柏崎刈羽原子力発電所における  
標準応答スペクトルに基づく評価について

2022年1月24日  
東京電力ホールディングス株式会社

## 前回会合（2021年12月3日 第8回会合）におけるコメント

### 4.4.5 既往の知見による検証

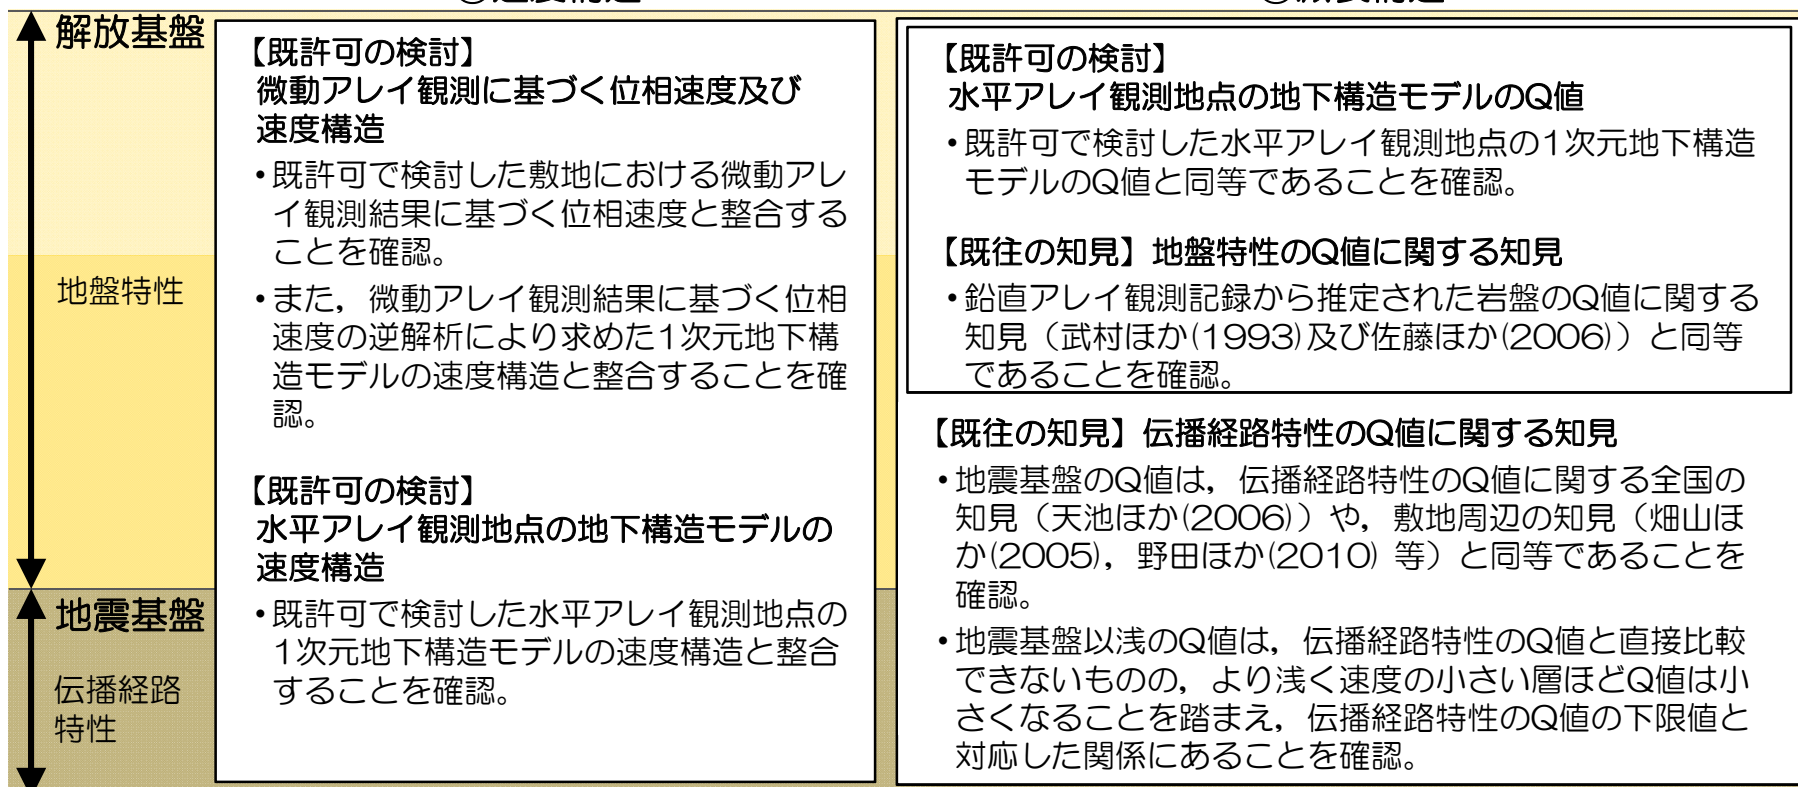
| No. | 内容   | 今回資料説明箇所   |
|-----|--|------------|
| 5   | 地下構造モデルの妥当性に関して、既往の知見を確認・整理し、設定したモデルとの比較検討を示すこと。特に、深部の地下構造モデルに関して参考となる知見を確認し、説明性を向上させること。    | P.60~P.68  |

コメント  
No.5
